Objet : projet parc d'agrivoltaïsme à Ancerville, PC n° 055 010 23 H0003

Avis DREAL

La demande de la société SAS TOTAL ENERGIES consiste en la création d'un parc solaire photovoltaïque sur la commune de Ancerville (Meuse) sous la forme de projet agrivoltaïsme d'une puissance totale d'environ 23 MWc.

Figure 27 : Photomontage depuis le chemin de Chancenay

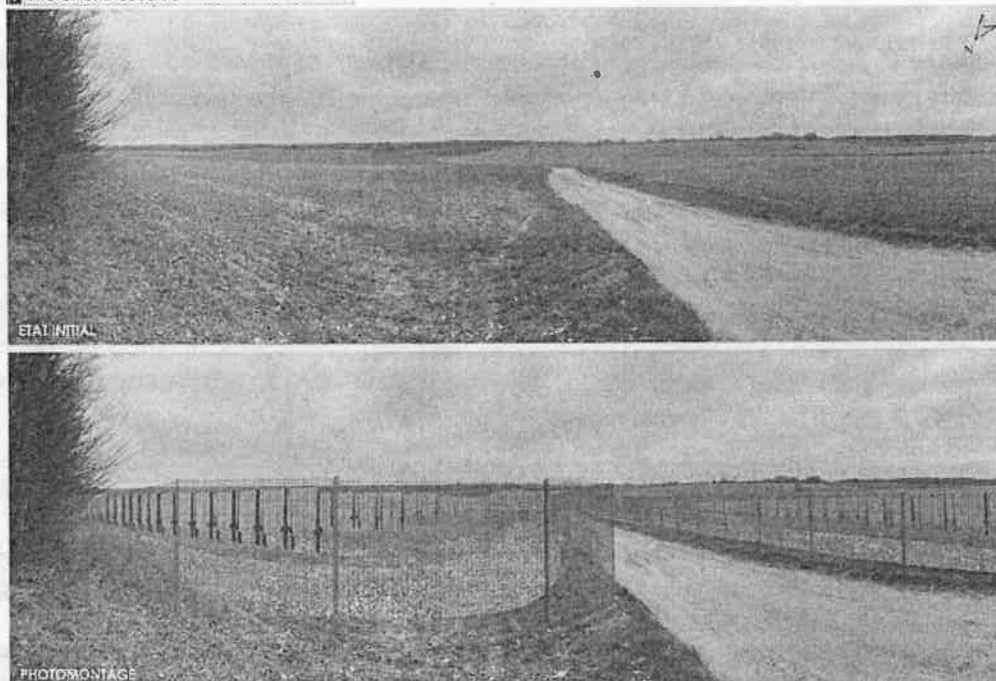
Pour le secteur Nord, seules des clôtures seront implantées autour des différents secteurs du projet. Le photomontage 1 ci-dessous montre bien le manque de mesure d'intégration paysagère du projet sur ce secteur : d'un paysage agricole, on passe à un paysage artificiel et industriel. Les chemins ne seront plus accueillants, comme ils peuvent l'être actuellement. *photomontage 1 : extrait du dossier, photo et photomontage depuis le chemin de Sancenay*

Le pétitionnaire note, en page 142 de l'EIE, une « sensation d'enclavement pouvant être ressentie sur le chemin de Chancenay du fait de l'implantation de panneaux de part et d'autre du chemin (qui) sera atténuée par le contexte topographique vallonné et de la hauteur des panneaux (2,80 mètres). En effet, ceux-ci permettent une perception dégagée sur l'horizon lointain (...) la perception des forêts domaniales et communales est intacte (...). L'enclavement pourrait aussi être ressenti par la présence de clôtures autour des parcelles de l'emprise du projet, bien que celles-ci répondent à un besoin de sécurisation du site :

➤ sur le secteur Nord, les clôtures sont visibles le long du chemin de Chancenay, des deux côtés, sur 510 mètres environ (cf photomontage 1 ci-dessus), et le long des parcelles ZC65, ZC66 et ZC67 sur le chemin menant à la forêt domaniale de Valtiermont-Jovilliers (cf. photomontage 2 ci-dessous) ; (...). Enfin, il convient de rappeler que les chemins de Chancenay, des Savlons (secteur Nord) et d'Ancerville (secteur Sud) ne sont pas caractérisés par une fréquentation importante, ni même moyenne. L'attrait touristique de ces chemins est donc minime, et l'impact du projet sur cet aspect peut être considéré comme *faible*. »

Pourtant le photomontage 1 montre bien cette sensation d'enclavement et il montre que l'impact du projet ne peut être considéré comme faible, il doit être réévalué de fort à très fort.

Pour le secteur nord du projet, l'intégration paysagère est inexistante et doit être travaillée. J'émet un avis au titre du paysage défavorable en l'état, les compléments suivants doivent être demandés :

- il est demandé de réévaluer l'impact sur le paysage dans ce secteur ;
- il est demandé de présenter un projet comprenant un volet « réduction des impacts » à la hauteur des impacts du projet, sur les chemins parcourant le secteur nord, en particulier, le chemin de Chancenay, et le chemin menant à la forêt domaniale de Valtiermont-Jovilliers ;
- l'insertion paysagère du projet peut être travaillée, par exemple, par la mise en place de haies, de bosquets afin de créer un lien paysager entre la ZIP et les marqueurs paysagers existant sur site (haies, bosquets, arbres, prés vergers).

Figure 18 : Photomontage depuis la forêt de Valtiermont-Jovilliers

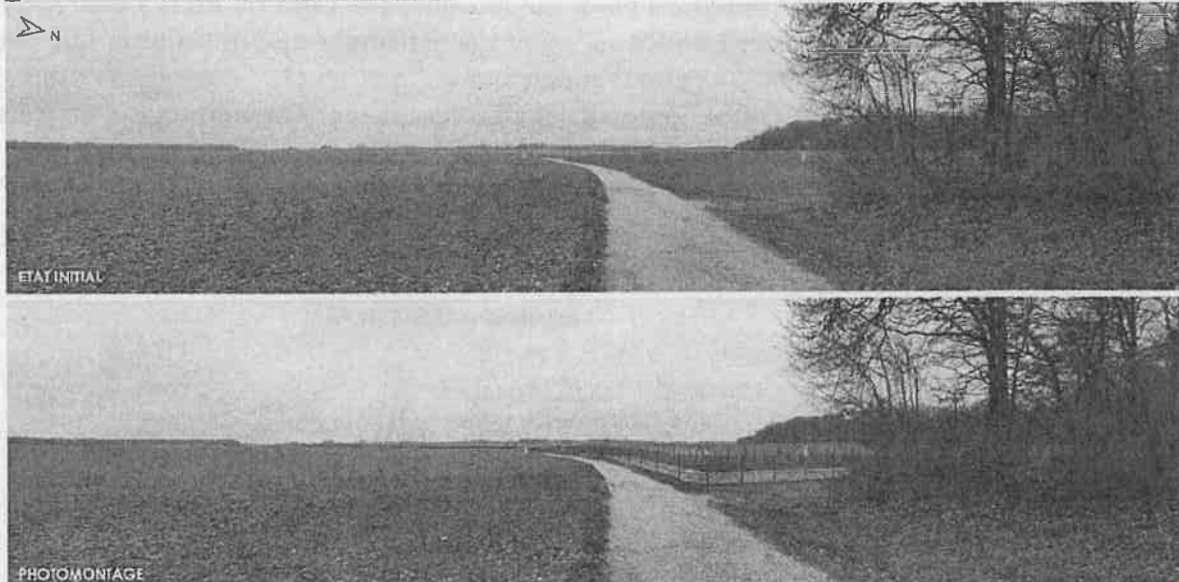
Les mesures de réduction de l'impact sont inexistantes sur le secteur nord. Elles sont à travailler par le pétitionnaire pour que le dossier soit acceptable.
